Opinia Nr 009628

Wyników przeprowadzonych oględzin - ekspertyzy urządzeń grzewczo-kominowych

w budynku przy ul. Helon'skiego
dotycząca urządzeń grzewczo-kominowych używanych przez

13/4 w Wałbrzychu
MIB Sp. z o.o.

Opis 09628 -

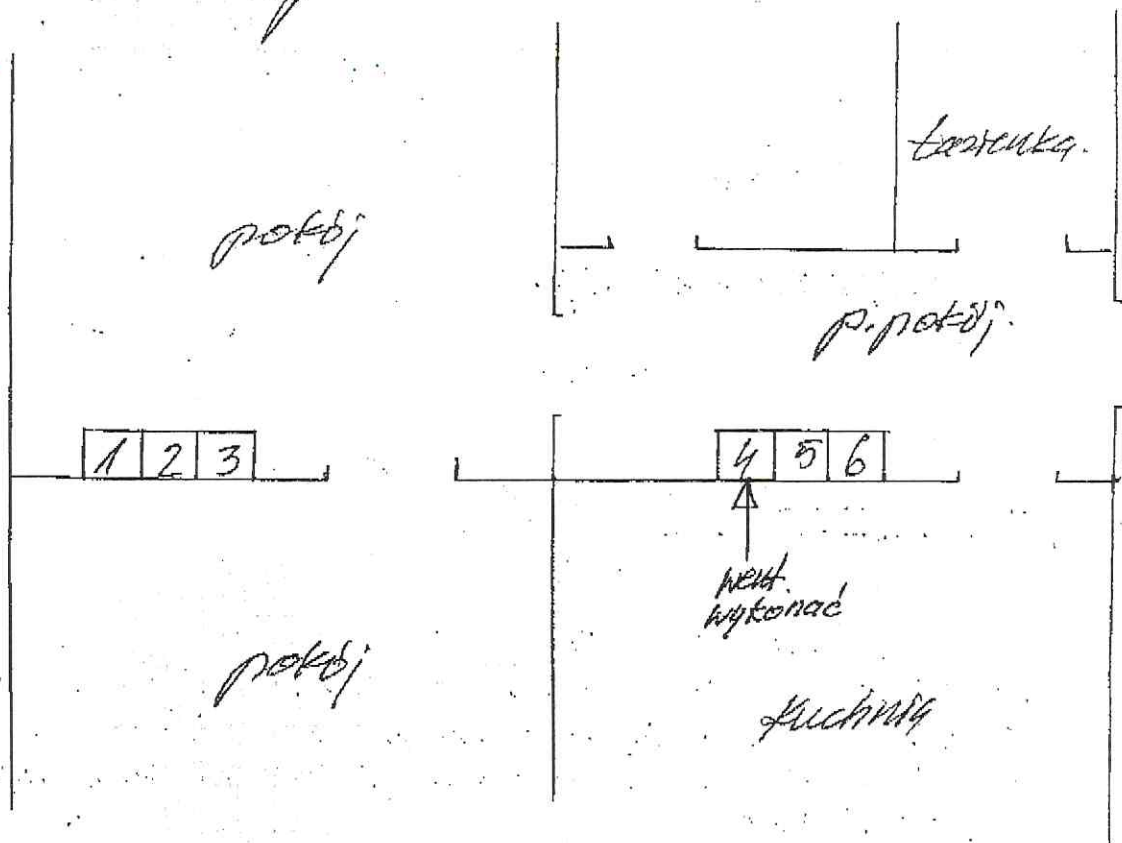
W mieszk. w 7 pięc CO na
podłogę stałe podłogowy jest
reparowano do przew. w 4
gdzie niżej na Ip jest wykonana
wentylacja z kuchni.
